DIRECCION NACIONAL DE AERONAVEGABILIDAD (DNA)  
DIRECCION AVIACIÓN GENERAL (DAG)  
REPUBLICA ARGENTINA

## ADVERTENCIA 048/DAG

**MOTIVO:** Posibilidad de falla de las llaves de paso de combustible izquierda y/o derecha.

**Foto N°1**

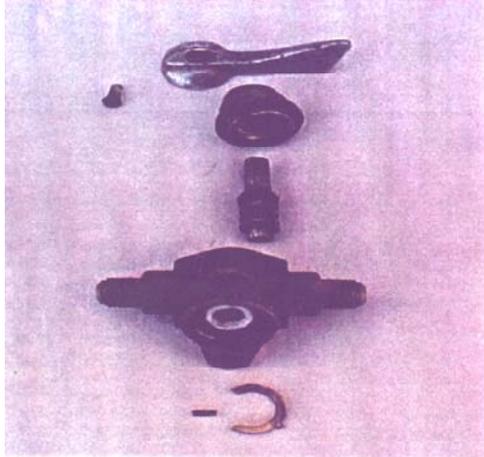
- 2º) Durante la investigación del accidente, la cual incluyó el desmontaje y posterior desarme de la válvula, se detectó lo siguiente:
  - La llave de accionamiento de la válvula de combustible, giraba loca en su alojamiento, sin hacer tope ni verificarse límite alguno a su movimiento. En la Foto N°1 puede observarse un despiece de dicha válvula.

- 1º) A los TAR, cada 100 horas de tiempo en servicio y en cada inspección por Rehabilitación Anual de una aeronave Aero Boero, que efectúen una inspección cuidadosa de las válvulas de combustible izquierda y derecha, con el objeto de verificar su estado, condición y funcionamiento, y proceder a su reparación o recambio, de ser necesario. Para tal tarea de inspección, se deberían desarmar las válvulas con el objeto de verificar el estado del mecanismo interno, en particular, los pernos de arrastre del cuerpo de teflón.

**Foto N°2**

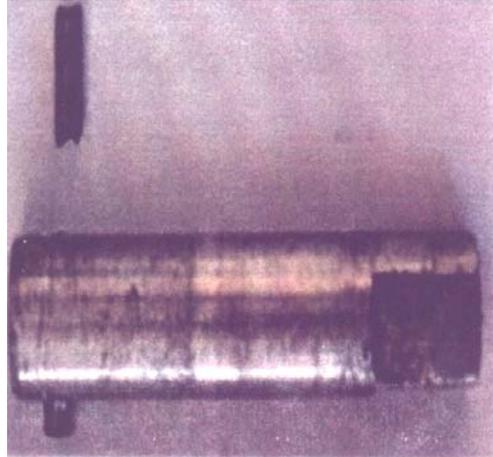
- Rotura del perno alojado en el vástago de accionamiento de la válvula. El extremo que se encontró cortado, es el que accionaba el mecanismo de la válvula hacia la dirección “ABIERTO/CERRADO”. Ver Foto N°2.
